COMUNE DI
BRESCIA

All. 1 – Proposta di CONTRODEDUZIONE all’OSSERVAZIONE

PIANO ATTUATIVO – AT-D.2.1 “TRIVELLINI OVEST” In variante al PGT

OSSERVAZIONE – CDQ FIUMICELLO
Redattore Luca Gervasoni (P.G. 140730 del 22/04/2025)

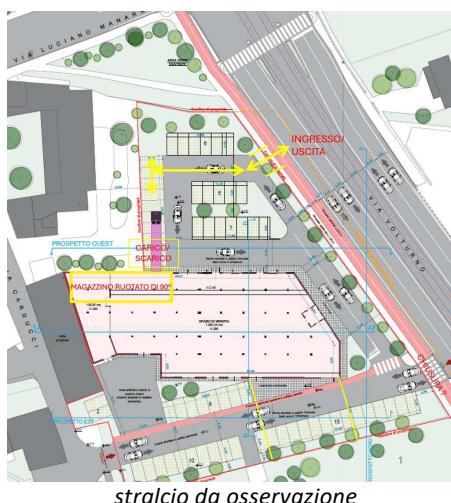
c- (*si chiede che...*) venga garantito il non utilizzo del tratto di via Carducci per l'accesso alla zona carico scarico da parte di mezzi pesanti e furgoni;

Si propone l'accoglimento dell'osservazione di non utilizzare il tratto di via Carducci per l'accesso al carico scarico, prevedendo che i mezzi pesanti accedano ed escano solo da Via Volturno.

L'art. 7 dello schema di Convenzione inserisce in capo ai soggetti attuatori l'obbligo di accesso/uscita dei mezzi pesanti solo da Via Volturno.

Tale obbligo è stato recepito nell'elaborato di progetto (TAV. 21 "Percorso Mezzi", pervenuta con P.G. n. 305877 del 2.9.2025).
